三陸沿岸道路が通る概ねのルート及び 出入り口の位置の公表と意見募集

三陸沿岸道路の全ての未事業化区間について、早期にルートの具体化を図るため、7月1日に道路が通る概ねの範囲を提示し、地域の皆様のご意見を聴いたところです。

今般、いただいたご意見を踏まえ、概ねのルート及び出入り口の位置を提示いたします。

⑩三陸沿岸道路 普代～久慈間 概ねのルート及び出入り口の位置(1/3)

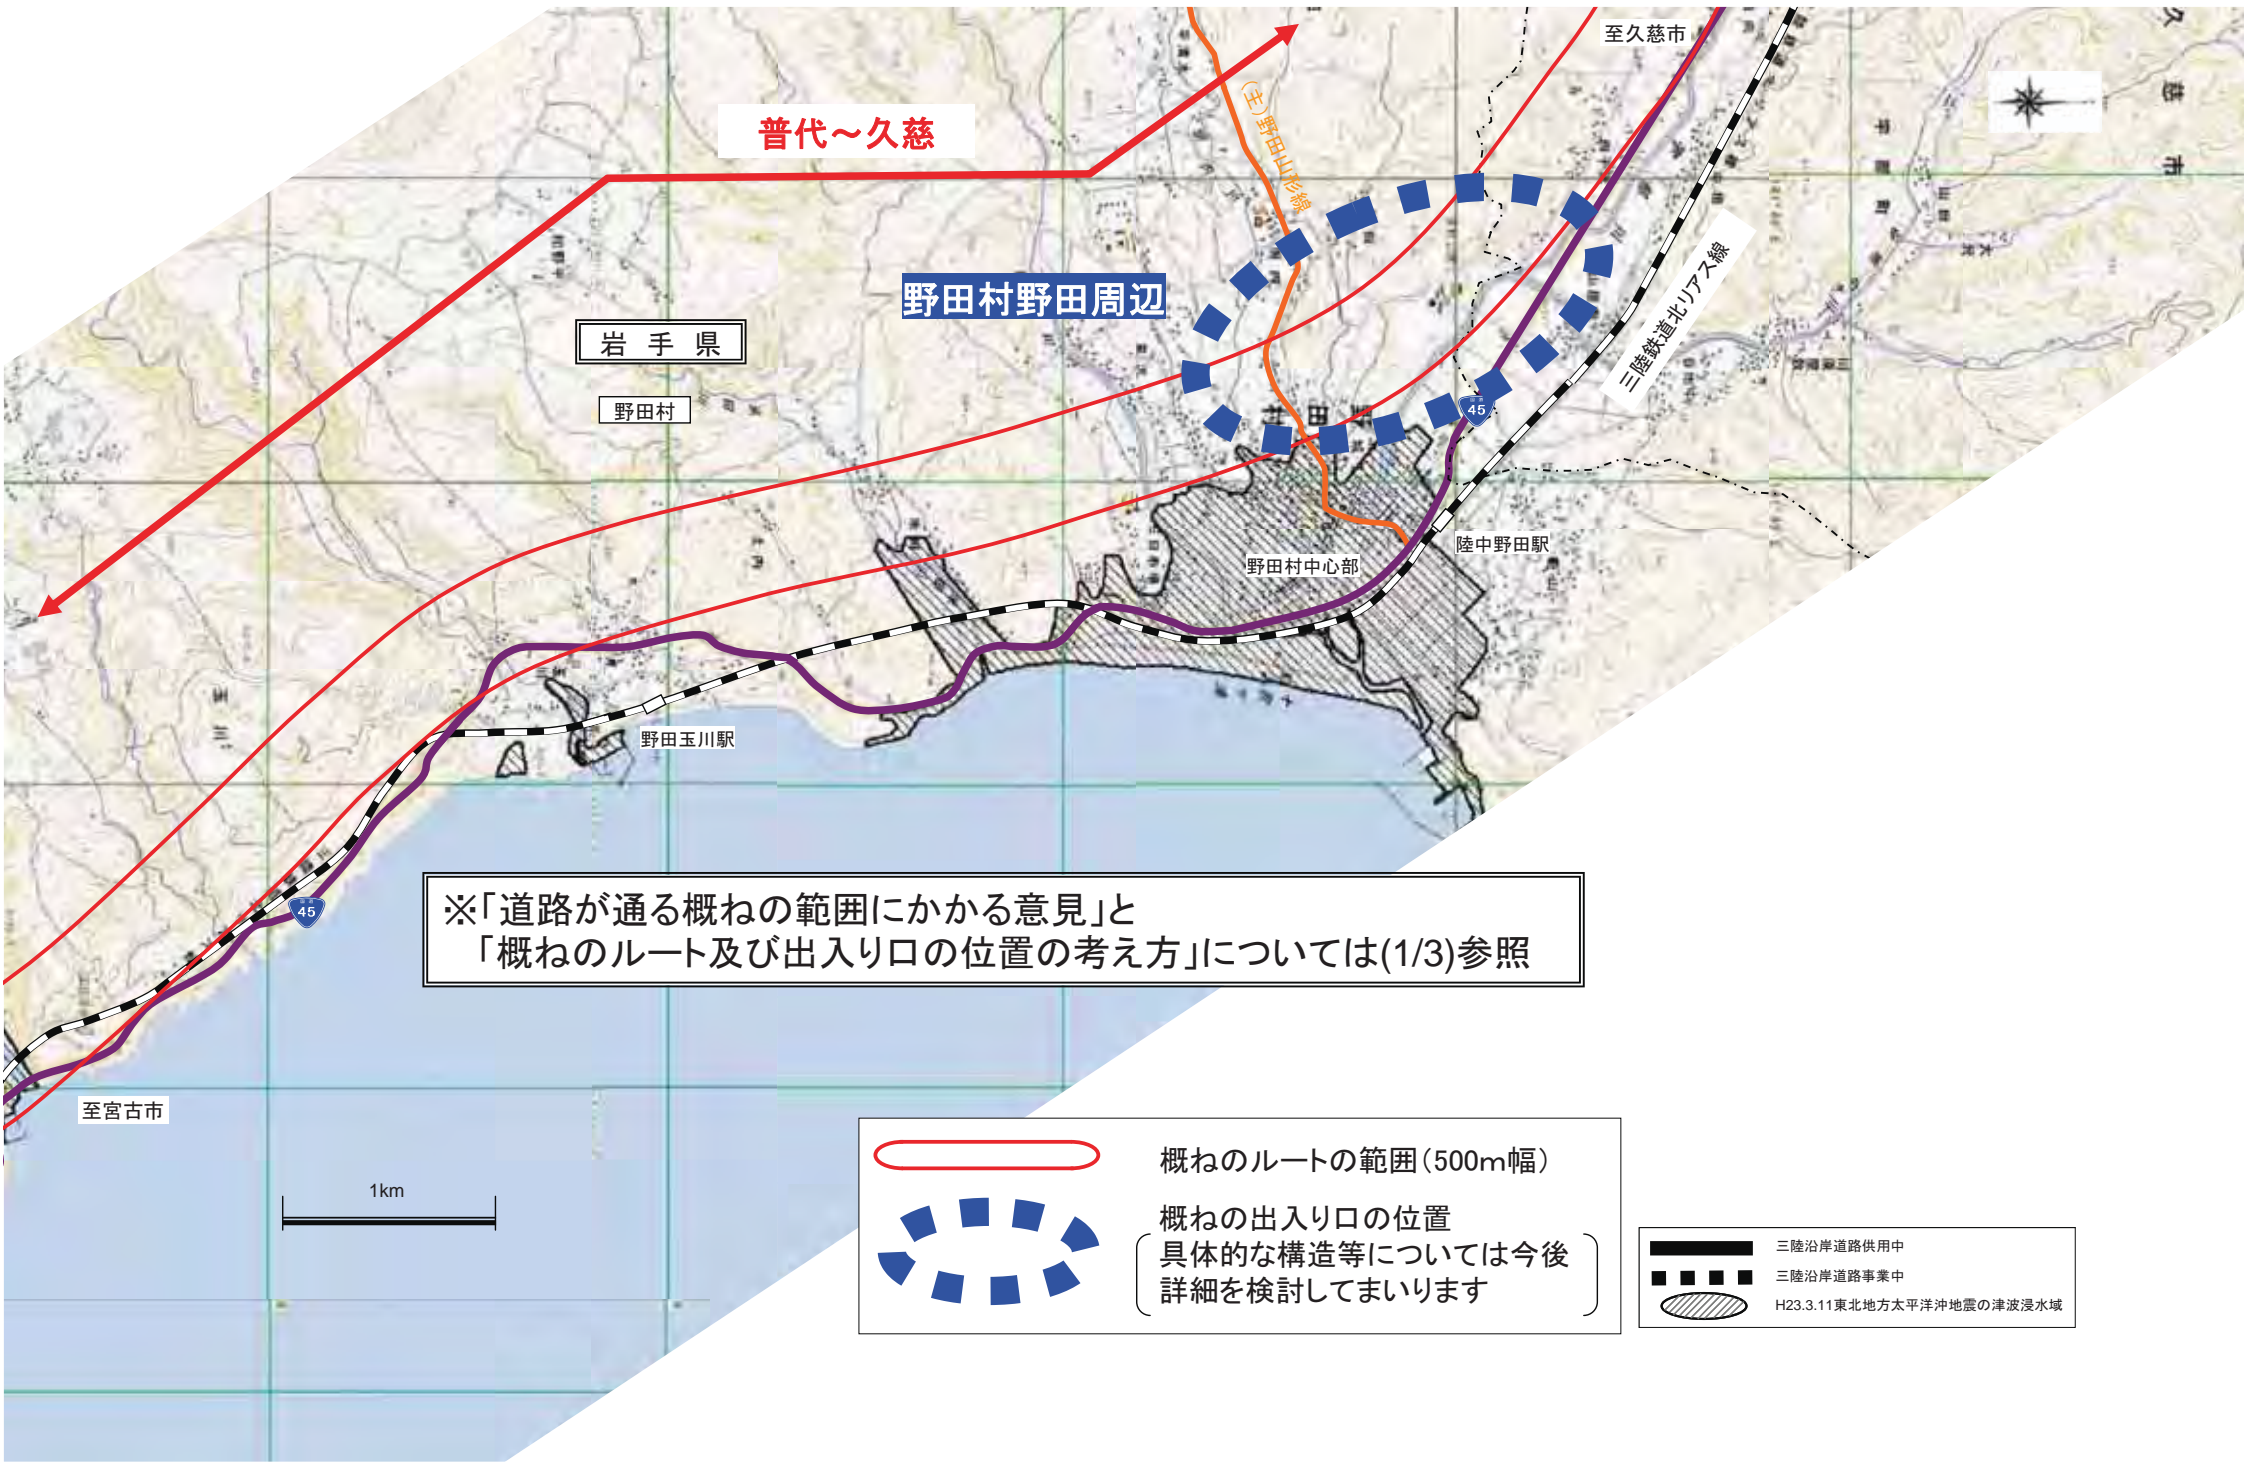
- 堀内地区、野田村中心部、宇部地区、長内地区とのアクセスに配慮してほしい
- 久慈市街地の津波浸水エリアには避難階段等を設置してほしい 等

- 野田村中心部や主要集落等とのアクセスに配慮してほしい
- 津波浸水域を回避してほしい
- 緊急時の避難場所等の機能付加を検討してほしい 等

- 津波浸水域を極力回避し、走行性を考慮したルートを考えています。(一部、津波浸水域を通過する箇所では高さのある橋梁等を検討)

- 普代村堀内周辺:堀内地区とのアクセスを考慮した位置を考えています。
- 野田村野田周辺:野田村中心部とのアクセスを考慮した位置を考えています。
- 久慈市宇部町周辺:宇部地区とのアクセスを考慮した位置を考えています。
- 久慈市長内町周辺:長内地区とのアクセスを考慮した位置を考えています。
- 出入り口については、簡易な形状でアクセスが容易な配置を可能とする形式を考えています。

⑪三陸沿岸道路 侍浜～階上間 概ねのルート及び出入口の位置(1/3)

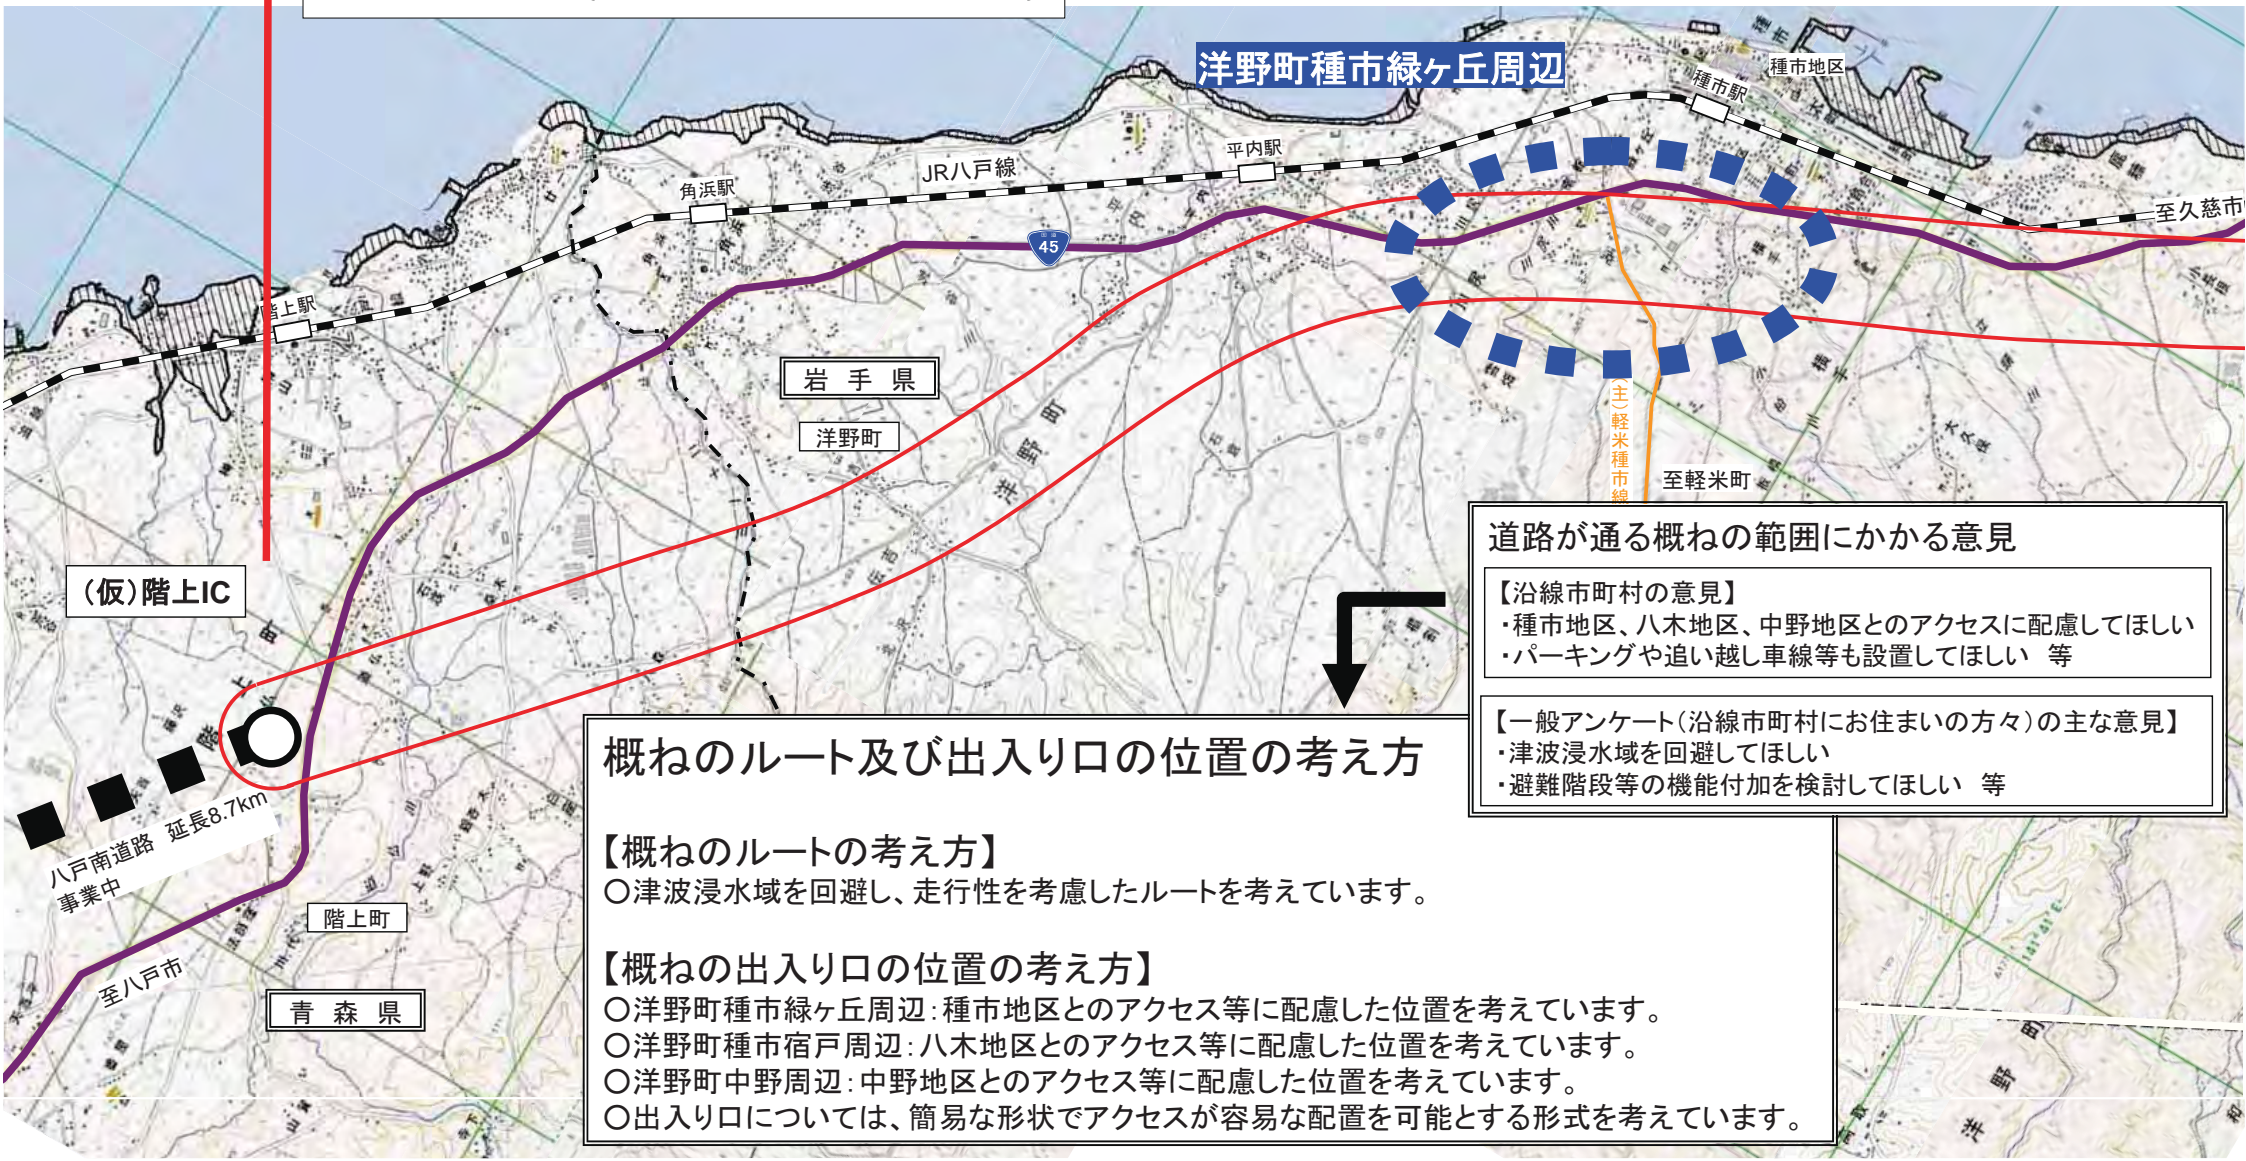
【沿線市町村の意見】
 ・種市地区、八木地区、中野地区とのアクセスに配慮してほしい
 ・パーキングや追い越し車線等も設置してほしい 等

【一般アンケート(沿線市町村にお住まいの方々)の主な意見】
 ・津波浸水域を回避してほしい
 ・避難階段等の機能付加を検討してほしい 等

【概ねのルートの考え方】
 ○津波浸水域を回避し、走行性を考慮したルートを考えています。

【概ねの出入口の位置の考え方】
 ○洋野町種市緑ヶ丘周辺: 種市地区とのアクセス等に配慮した位置を考えています。
 ○洋野町種市宿戸周辺: 八木地区とのアクセス等に配慮した位置を考えています。
 ○洋野町中野周辺: 中野地区とのアクセス等に配慮した位置を考えています。
 ○出入口については、簡易な形状でアクセスが容易な配置を可能とする形式を考えています。
